**Projet de modification de la ligne d'évaporation de la liqueur noire et de  
la chaudière à liqueur noire**

**déposé par FIBRE EXCELLENCE**

**Commune de Saint-Gaudens (31)**

**Avis de l'Autorité environnementale  
sur le dossier présentant le projet et comprenant l'étude d'impact  
(articles L122-1 et suivants du Code de l'environnement)**

Figure 3 : Implantation des stations des pêches électriques (Technip FMC)

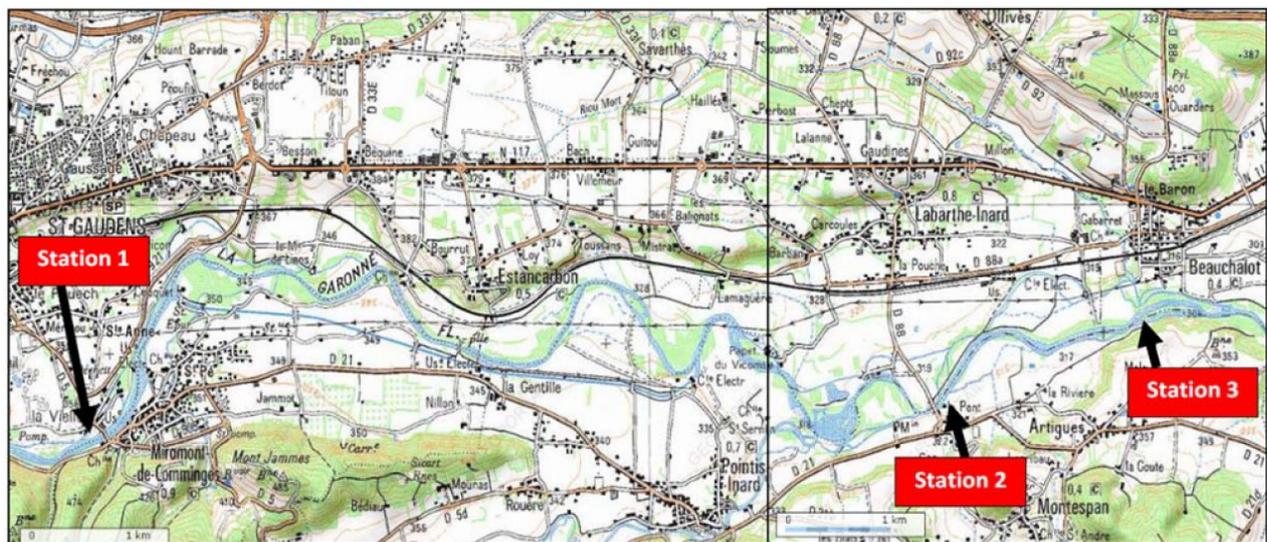
Toutefois la MRAe estime que les éléments présentés ne permettent pas de démontrer que le rejet de la STEP dans la situation actuelle n'entraîne aucune altération. Au contraire, l'étude réalisée par SCE Aménagement et Environnement émet l'hypothèse que l'évolution de la population d'ichtyofaune est induite entre autres par l'évolution de la température (le rejet de la STEP a une température moyenne annuelle entre 33,1°C et 34,2°C, avec un débit moyen estimé à 1 550 m<sup>3</sup>/h).

**La MRAe recommande de démontrer que la température des rejets en sortie de station d'épuration (STEP) dans la situation actuelle et projetée, n'entraînent aucune altération sur l'ichtyofaune**
